ACADÉMIE BETH ESTHER

AVIS DE CHANGEMENT ME-6

MÉCANIQUE/ÉLECTRIQUE

Client	Moishe Friedman
Ingénieurs-conseils et rédacteur	Le groupe CMI experts-conseils inc. 540 Jarry Ste-Marie-Madeleine, (Québec) J0H 1S0
Architecte	GGA ARCHITECTE
Dossier	CMI-22543

DIAGRAMME HYDRAULIQUE UV-SS-01 ET UV-SS-02
Echelle: AUCUNE

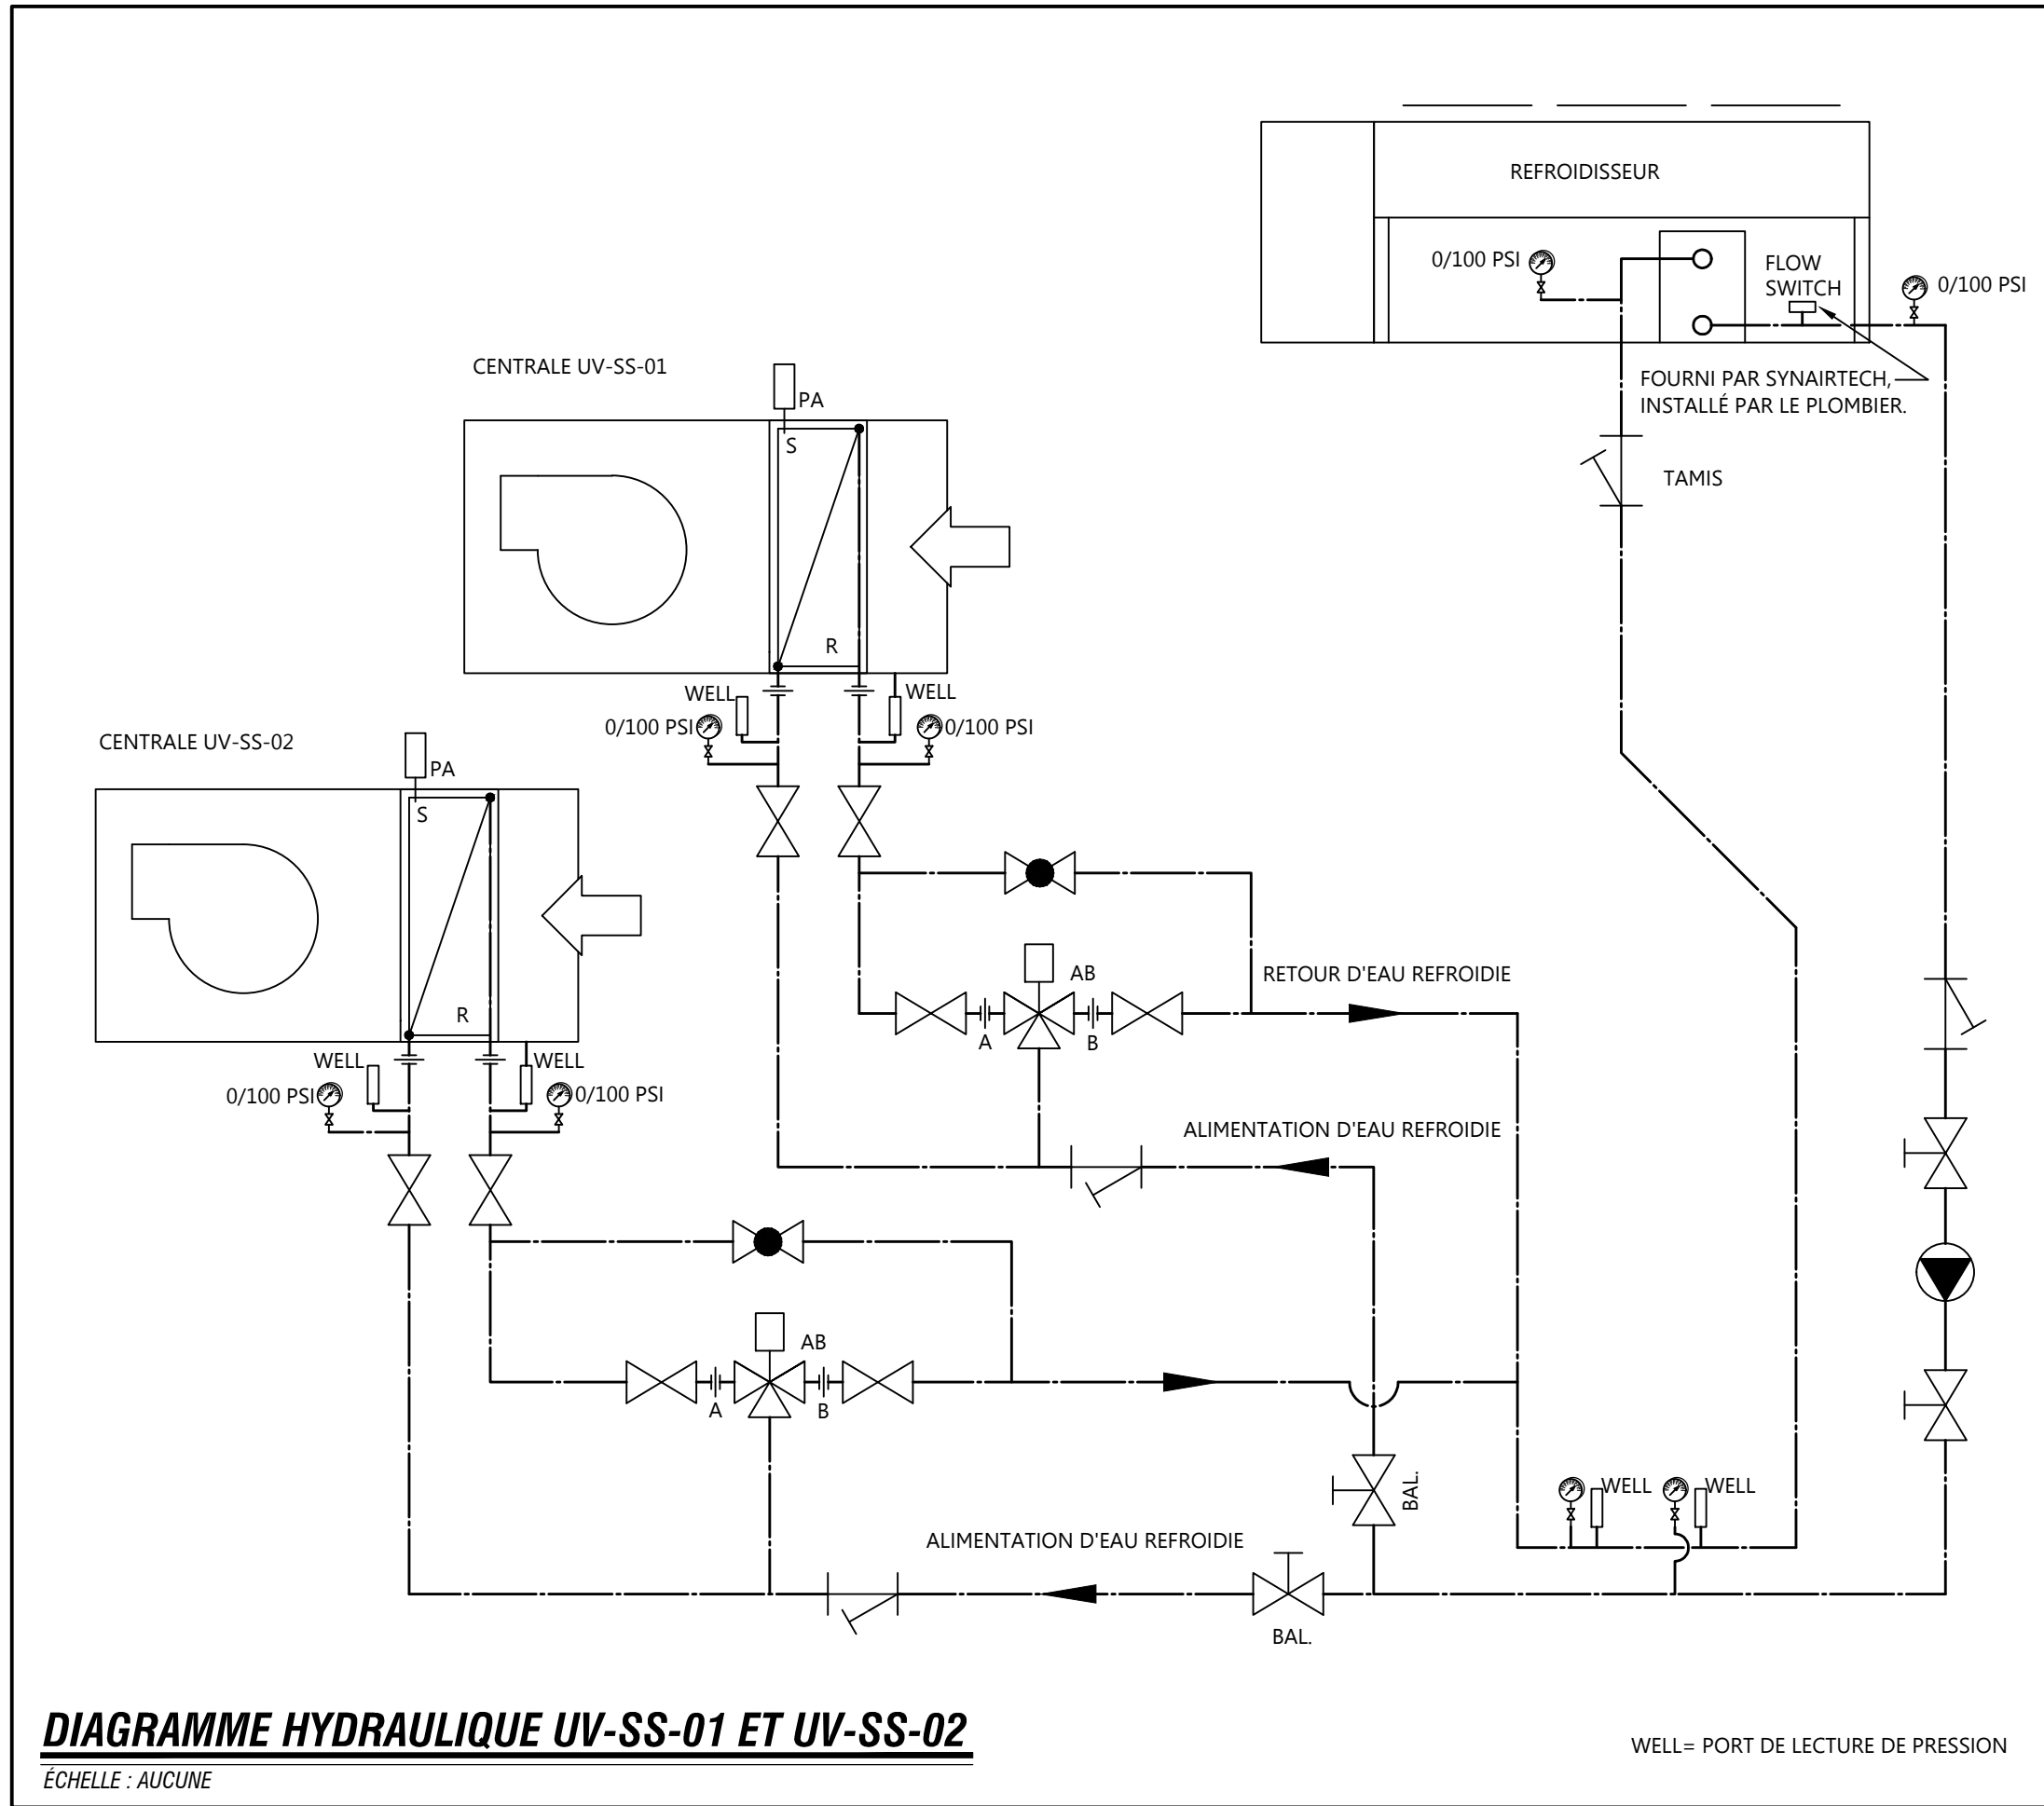
3.3 Plan V-03 et P-03 : le diagramme hydraulique UV-SS-01 et UV-SS-02 est ajouté à la demande de Synairtech. Le plombier devra ajouter les accessoires manquants et les installer à temps/matériel.
